**OGGETTO: [ID: 9056] Procedura di Valutazione di Impatto Ambientale ai sensi dell'art.23 del D.Lgs 152/2006 relativa al progetto “Parco Eolico Emilia” da realizzarsi nei Comuni di Monterenzio (BO), Casalfiumanese (BO), Castel Del Rio (BO), Castel San Pietro Terme (BO). Progetto PNIEC. Proponente: EMILIA PRIME S.r.l.**  
**Parere della Regione Emilia-Romagna**

**OGGETTO: R.D.L. 3267/1923 VINCOLO IDROGEOLOGICO: PROCEDURA DI VALUTAZIONE DI IMPATTO AMBIENTALE RELATIVA AL PROGETTO "PARCO EOLICO EMILIA" PER LA PARTE DA REALIZZARSI IN COMUNE DI MONTERENZIO –RICHIESTA DI INTEGRAZIONI**

Figura 1: estratto cartografico indicato come "figura 5.5" della Relazione di cui al file "MCEG024.pdf"

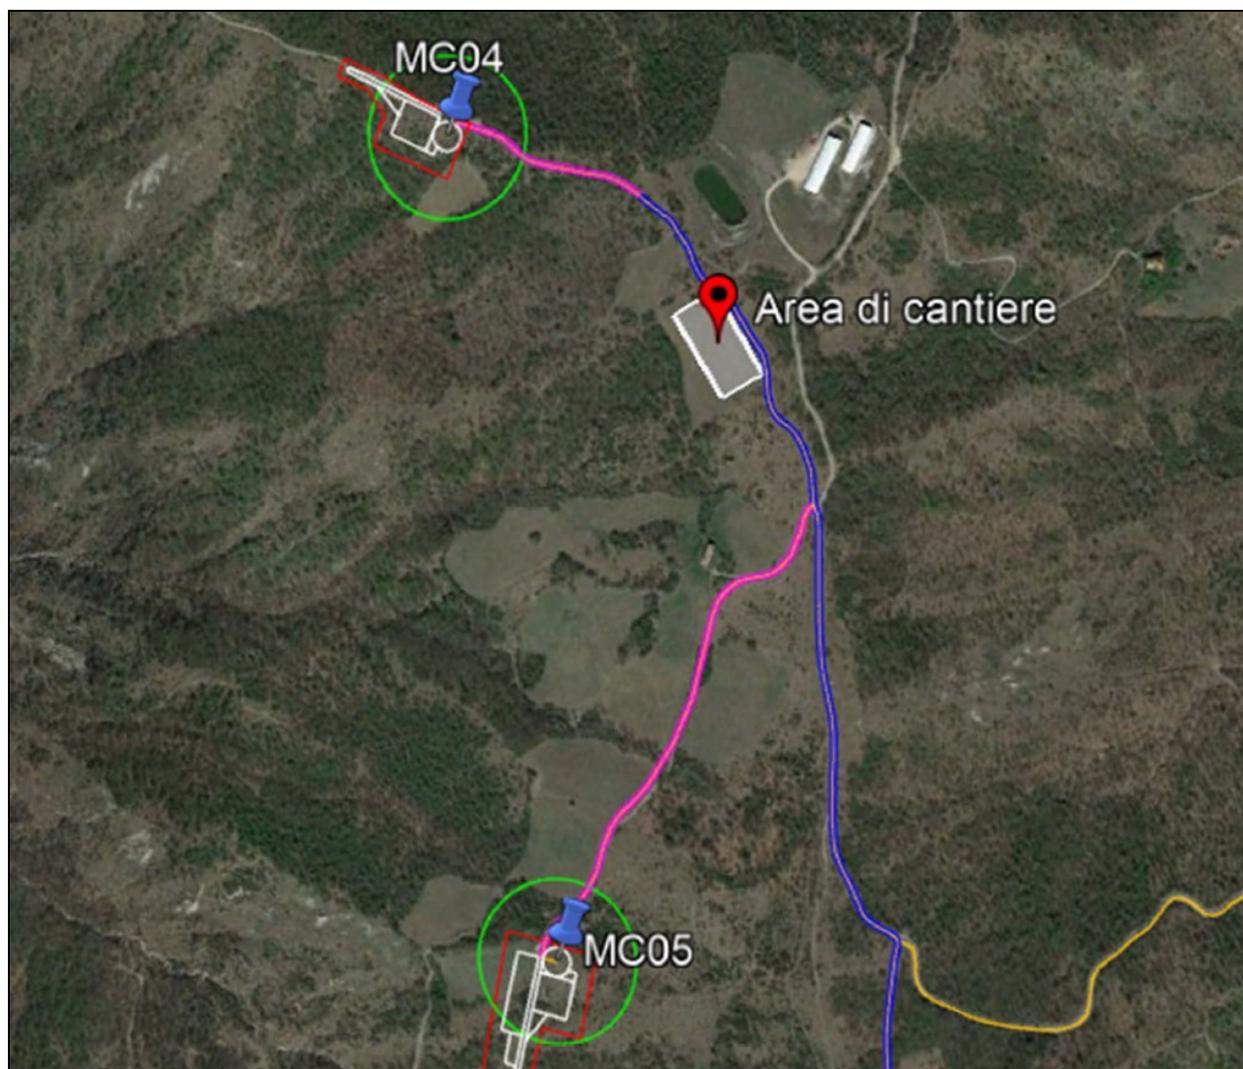
- l'area di cantiere comune ad entrambi gli aerogeneratori, (si veda *figura 1* che segue) è prevista su una porzione perimetrata dalla carta forestale come arbusteto (si veda *figura 2* che segue);

- a. sull'area in cui si progetta la realizzazione del piazzale per l'aerogeneratore MC 04 (si veda *figura 2* che segue);
  - b. sull'area in cui si progetta la realizzazione del piazzale di cantiere comune ad entrambi gli aerogeneratori (si vedano *figure 1 e 2* che seguono);

- 4) Planimetria di dettaglio dell'area in cui si progetta la realizzazione del piazzale di cantiere comune ad entrambi gli aerogeneratori (si vedano *figure 1 e 2* che seguono) sovrapposta agli elaborati cartografici di cui al punto 1.b), che individui la porzione di area forestale compromessa;

Figura 2: posizione dell'aerogeneratore MC04 con i relativi movimenti terra e dell'area di cantiere indicata in figura 1 posizionati su estratto della carta forestale

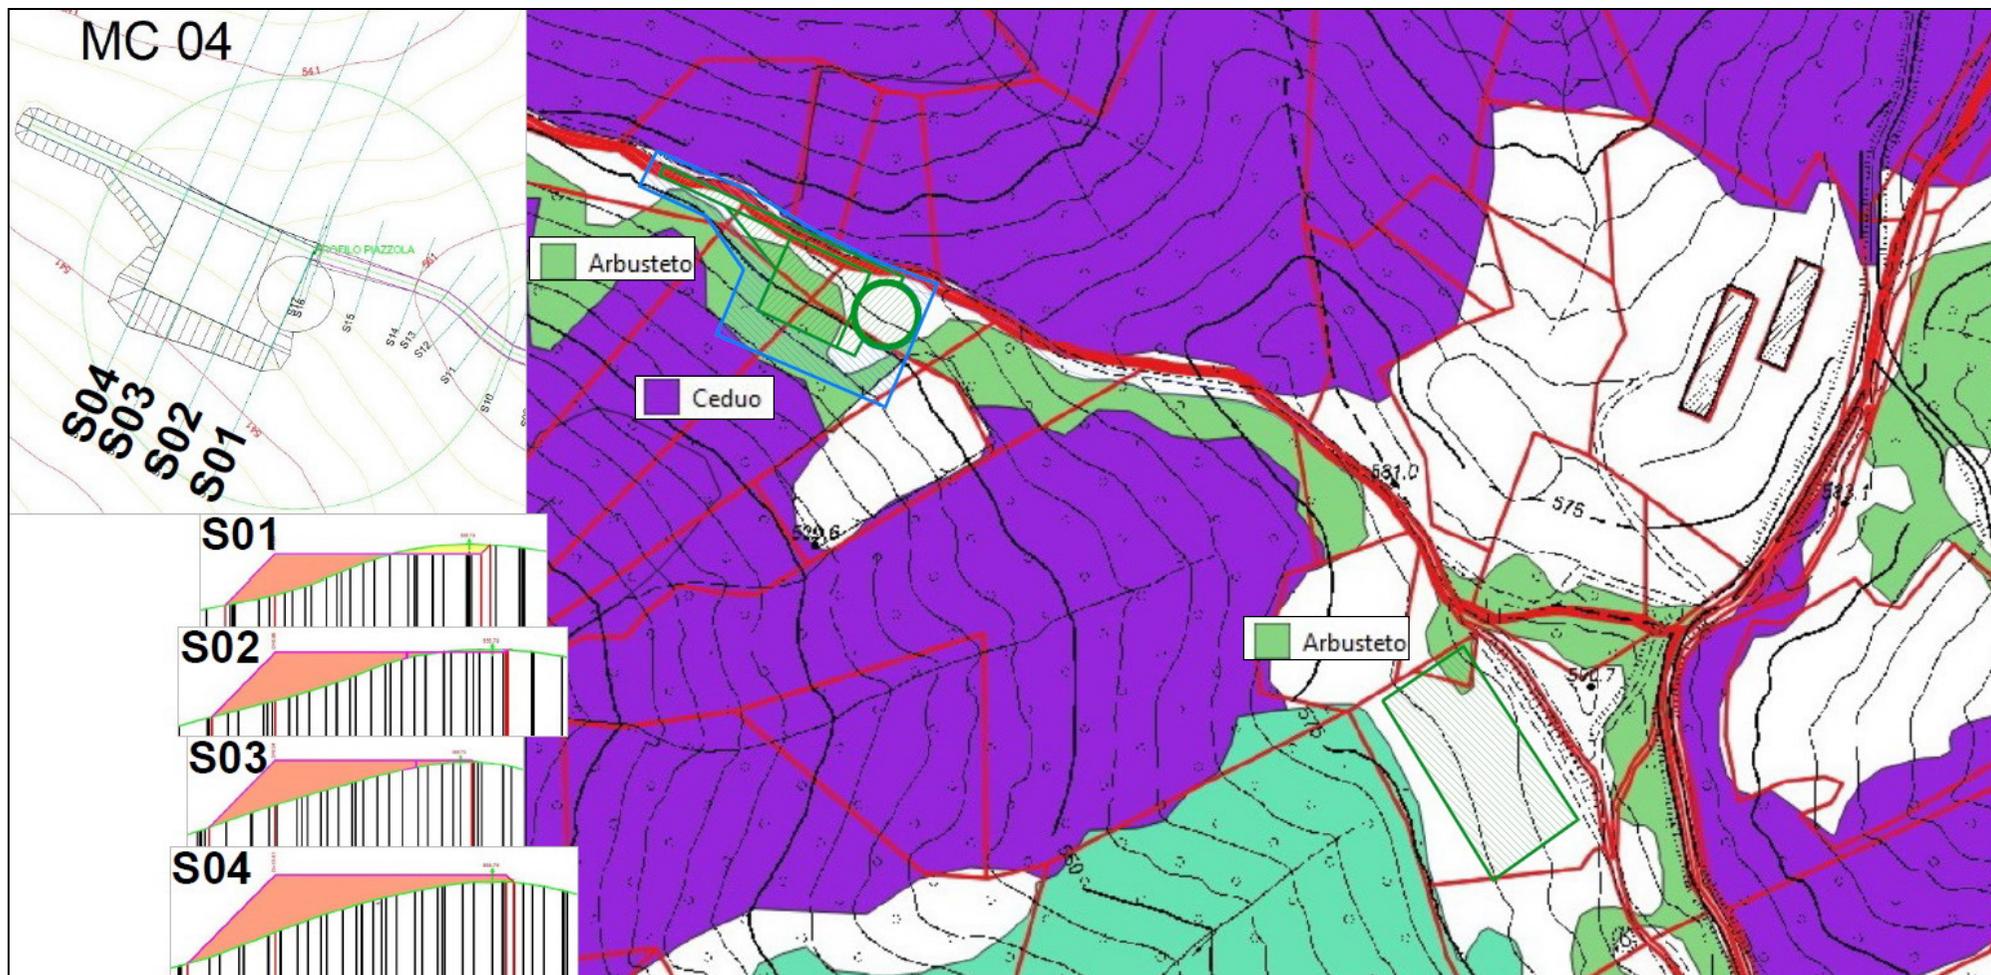
- per l'aerogeneratore MC 04 è previsto un piazzale da realizzarsi pressochè interamente su riporto, collocato in un'area perimetrata come arbusteto dalla Carta Forestale (si veda *figura 2* che segue) e che lambisce il bosco ceduo;

- 2) Planimetria di dettaglio della piazzola prevista per l'aerogeneratore MC 04 in fase di cantiere sovrapposta agli elaborati cartografici di cui al punto 1.a), che individui la porzione di area forestale compromessa;

- 3) Planimetria di dettaglio della piazzola prevista per l'aerogeneratore MC 04 in fase di esercizio e manutenzione dell'impianto sovrapposta agli elaborati cartografici di cui al punto 1.a), che individui la porzione di area forestale compromessa;

Figura 3: posizione aerogeneratore MC05 e relativi movimenti terra posizionati su estratto CTR e mappa catastale, circolettati i riporti su rio demaniale

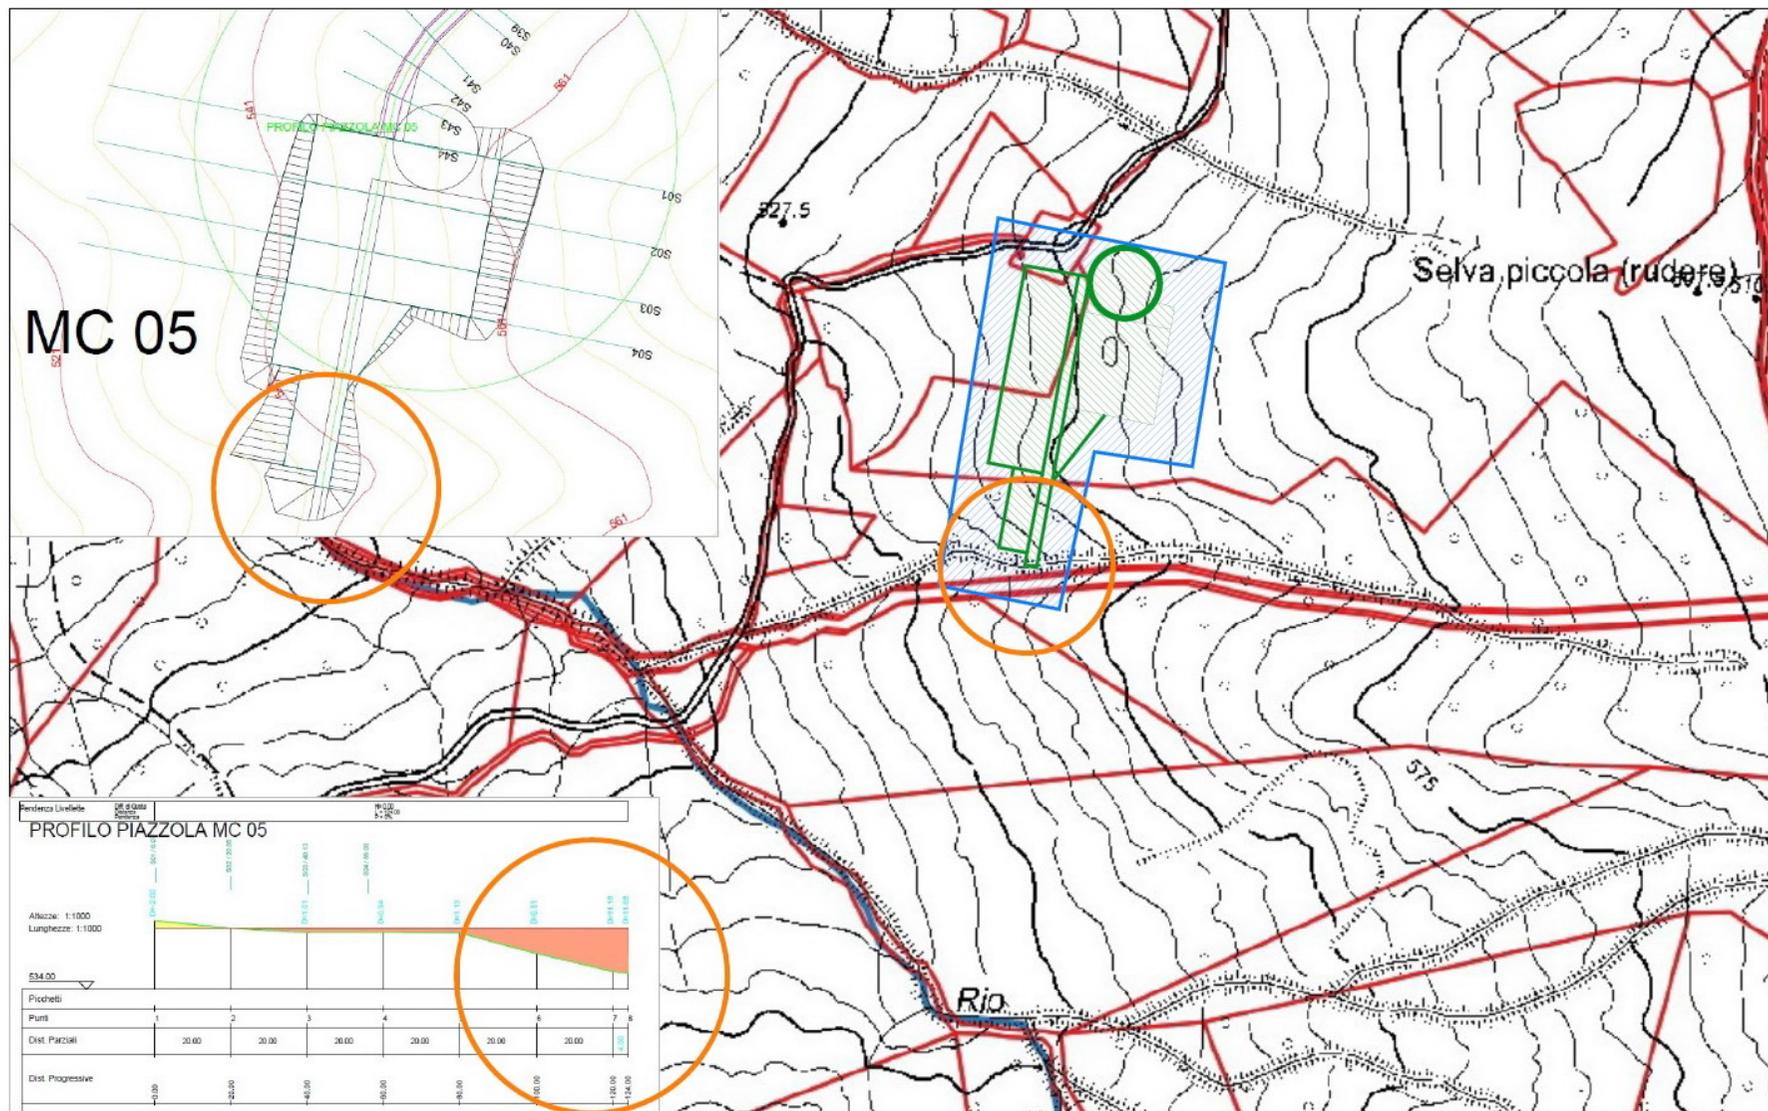
21. integrazione alla Relazione idraulica e idrogeologica - MCEG015 che analizzi la collocazione del piazzale progettato per l'aerogeneratore MC 05 su terreno di riporto sul corso d'acqua demaniale, proponendo le scelte progettuali necessarie all'eventuale sottopasso;
22. integrazione alla Relazione tecnica descrittiva - MCEG002 che, rispetto alle richieste dell'Unione dei Comuni Savena-Idice definisca:
  - a. un tracciato alternativo per la linea elettrica interrata 36 kV di collegamento degli aerogeneratori con la Stazione Elettrica della RTN a causa dell'attivazione del dissesto;
  - b. gli interventi di stabilizzazione accennati al capitolo 10 nel quale si rimanda ad un paragrafo non presente nella Relazione;

- la realizzazione del piazzale dell'aerogeneratore MC 05 prevede riporti di terreno sul corso di un rio demaniale (si veda *figura 3* che segue);
- il piazzale dell'aerogeneratore MC 05 è previsto sul corpo di una frana attiva per scivolamento (si veda *figura 4* che segue) ed è lambito da una frana attiva per colamento di fango;

- 9) integrazione alla Relazione di cui al file "MCEG015.pdf" che analizzi la collocazione del piazzale progettato per l'aerogeneratore MC 05 su terreno di riporto sul corso d'acqua demaniale indicato in *figura 3* che segue, proponendo le scelte progettuali necessarie all'eventuale sottopasso;
- 10) integrazione alla Relazione di cui al file "MCEG002.pdf" che:
  - a. dato atto dell'attivazione del dissesto di *figura 7* che segue, valuti un tracciato alternativo per la linea elettrica interrata 36 kV di collegamento degli aerogeneratori con la Stazione Elettrica della RTN;
  - b. sulla base delle risultanze di quanto richiesto ai punti 8.a) ed 8.b) definisca gli interventi di stabilizzazione accennati al § 10 nel quale di rimanda ad un § 8.2 non presente in Relazione;

Figura 4: posizione aerogeneratore MC05 e relativi movimenti terra posizionati su estratto Carta Geologica

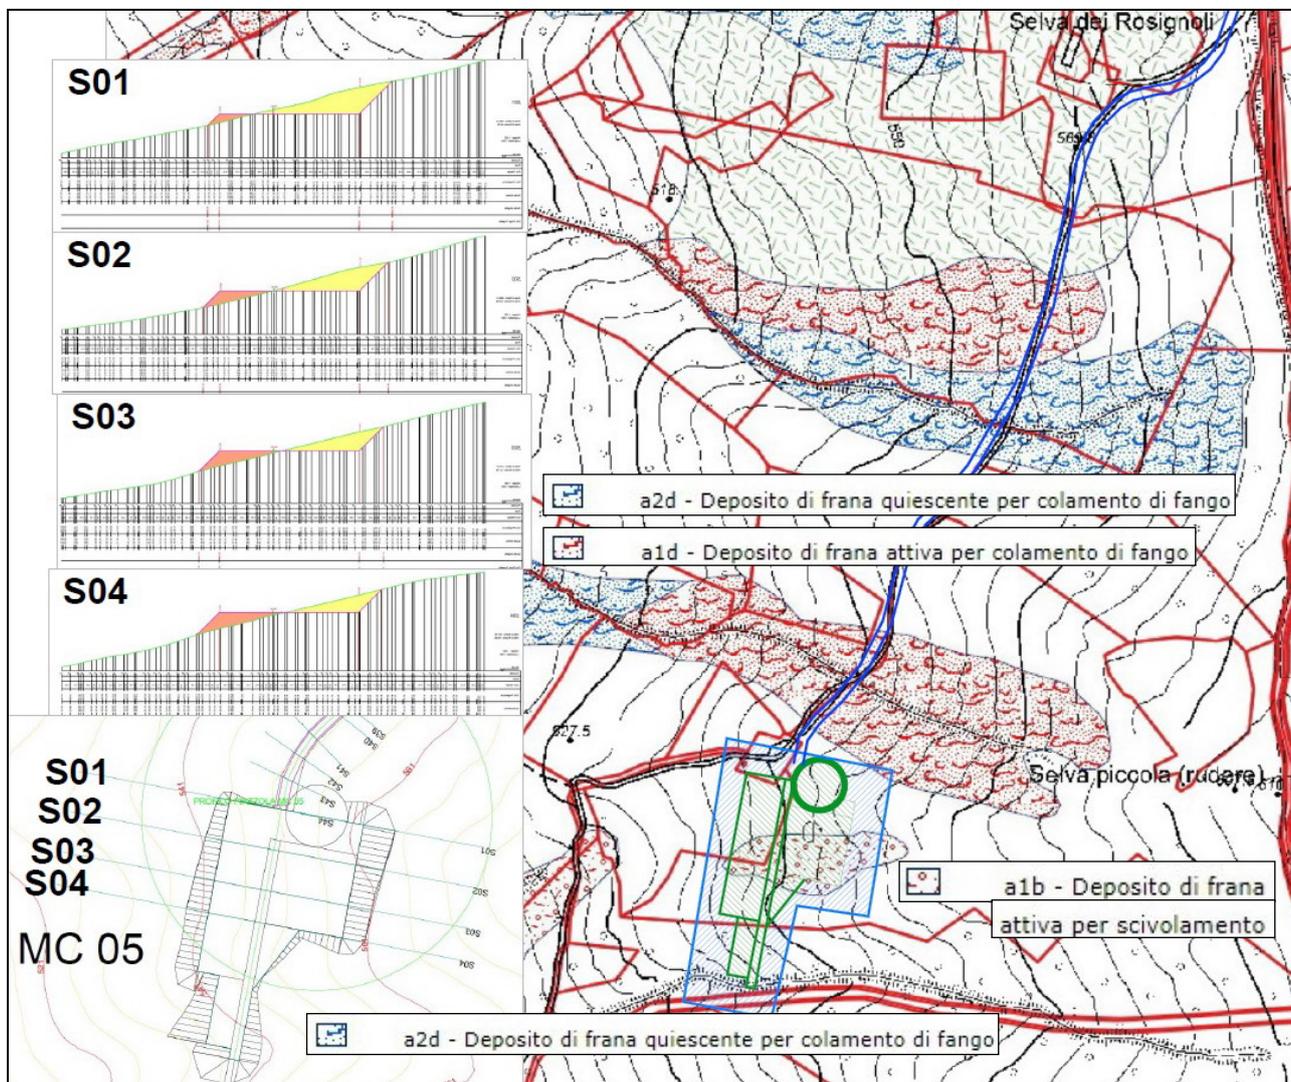
- la viabilità progettata per l'accesso all'aerogeneratore MC 05, su cui è prevista la linea elettrica interrata, attraversa 2 corpi di frana attiva per colamento di fango ed un corpo di frana quiescente per colamento di fango (si veda *figura 4* che segue);

- 8) integrazione alla Relazione di cui al file "MCEG016.pdf" che valuti:
  - a. l'interferenza dei dissesti cartografati in *figura 4* che segue con l'aerogeneratore MC 05 e con la strada d'accesso in progetto e proponga le scelte progettuali necessarie al loro consolidamento;

Figura 5: posizione aerogeneratore MC05 e relativi movimenti terra posizionati su estratto della carta forestale

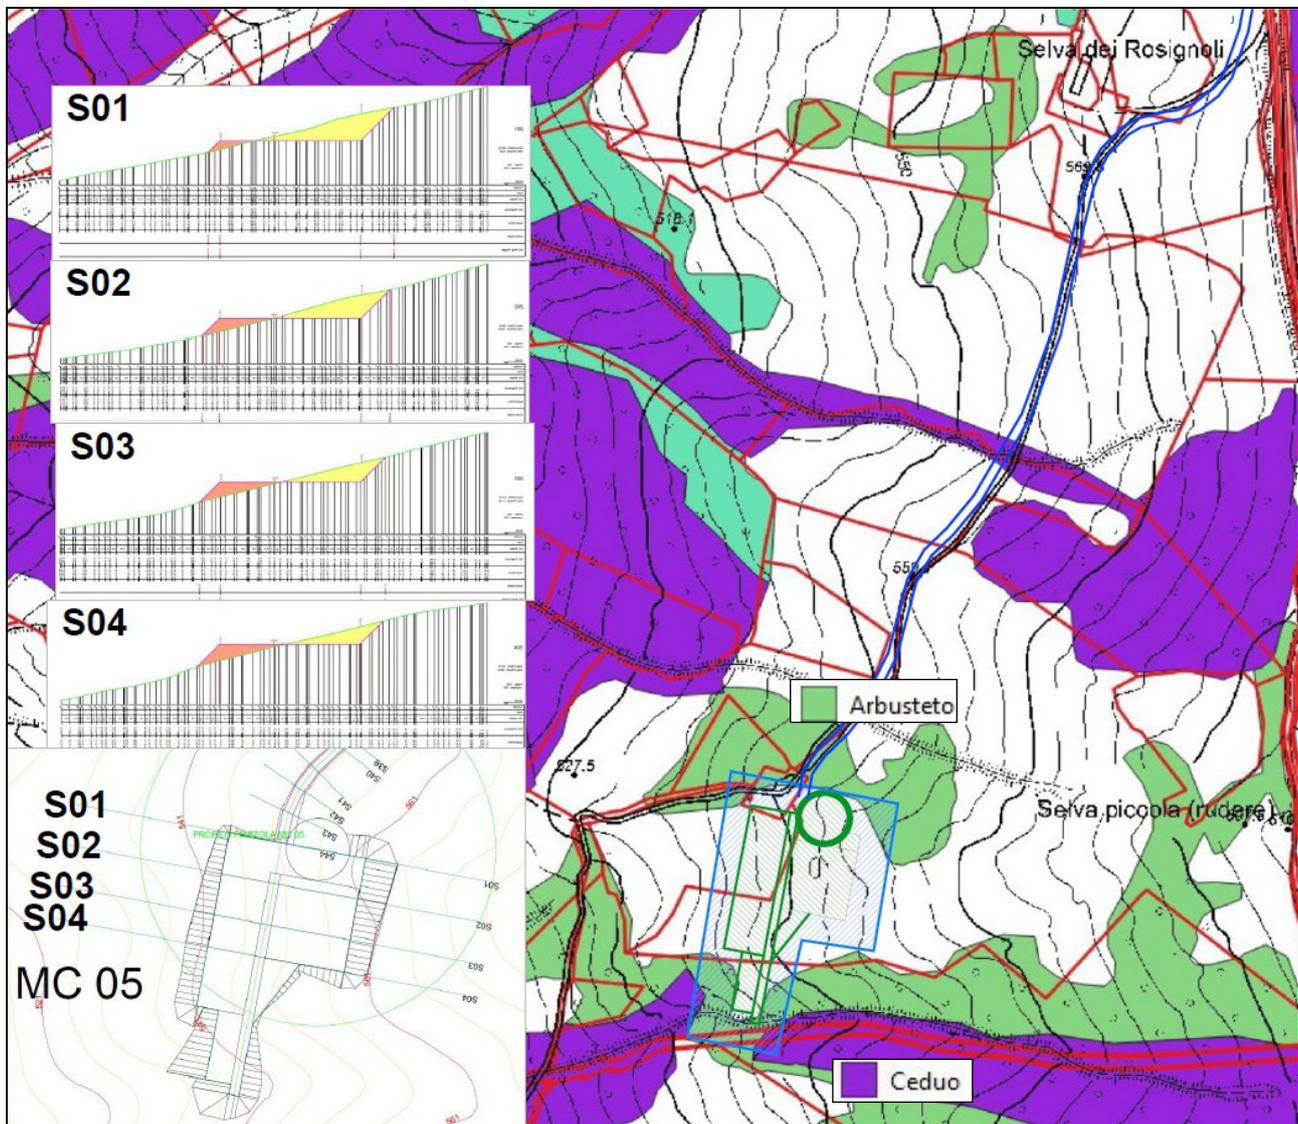
- per l'aerogeneratore MC 05 è previsto un piazzale da realizzarsi parte in scavo e parte in riporto interessando aree perimetrata come arbusteto e come bosco ceduo dalla Carta Forestale (si veda *figura 5* che segue);

- c. sull'area in cui si progetta la realizzazione del piazzale per l'aerogeneratore MC 05 (si veda *figura 5* che segue);al fine di verificare gli effettivi confini delle aree forestali così come definite all'art. 1.5 delle Norme del P.T.C.P.;

- 5) Planimetria di dettaglio della piazzola prevista per l'aerogeneratore MC 05 in fase di cantiere sovrapposta agli elaborati cartografici di cui al punto 1.c), che individui la porzione di area forestale compromessa;

- 6) Planimetria di dettaglio della piazzola prevista per l'aerogeneratore MC 05 in fase di esercizio e manutenzione dell'impianto sovrapposta agli elaborati cartografici di cui al punto 1.c), che individui la porzione di area forestale compromessa;
